CP&S-2002-INVIAS-0131-2025

REFERENCIA: CONTRATO No. 2002 de 2024 cuyo objeto es: ADMINISTRACIÓN VIAL DE LAS CARRETERAS NACIONALES A CARGO DE LA DIRECCIÓN TERRITORIAL SANTANDER, GRUPO AMV 2 LOTE 3

Asunto Respuesta a solicitud de instalación reductores de velocidad en vía nacional-sector hospital· municipio de San Joaquín Santander.

Diagrama de implementación de elementos de seguridad vial y señalización sector de el Hospital municipio de San Joaquín Santander.

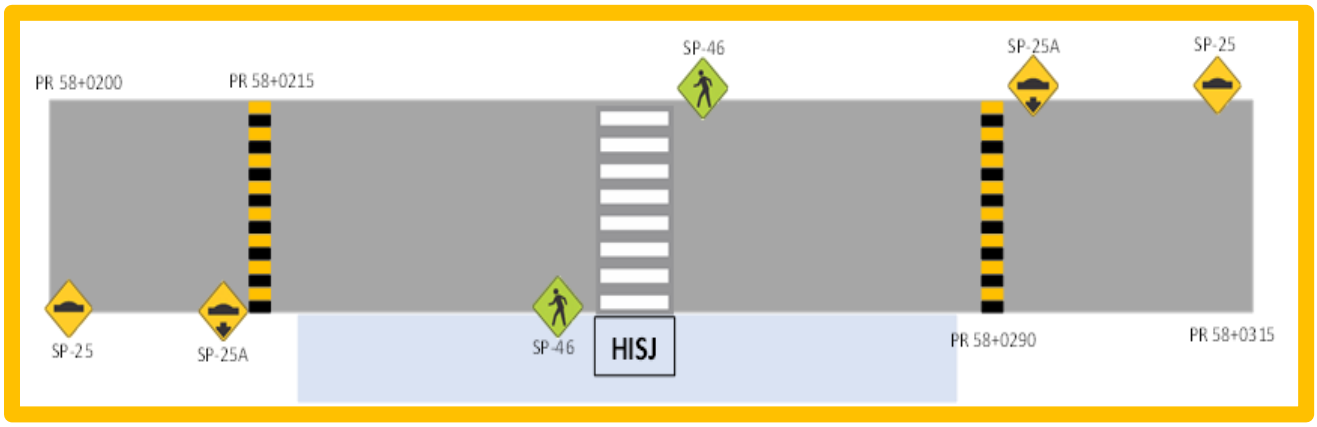
- En el sitio referido de acuerdo a lo solicitado y teniendo en cuenta que en época anterior se presentó un accidente con víctima fatal, por lo tanto es viable la implementación de reductores de velocidad con la respectiva señalización vertical, además de estos elementos de seguridad vial se deberá crear marca vial paso peatonal con su respectiva señalización vertical.

1. Señal vertical tipo SP 25 en cantidad de (02) dos.
2. Señal vertical tipo SP 25ª en cantidad de (02) dos.
3. Señal vertical tipo SP 46 en cantidad de (02) dos.
4. Resaltos y/o reductores de velocidad tipo parabólico y/o circular de material plástico con pernos de sujeción en longitud de 11, 6 ML.

Se presenta diagrama de la instalación de la señalización vertical y de la marca vial tipo paso peatonal.
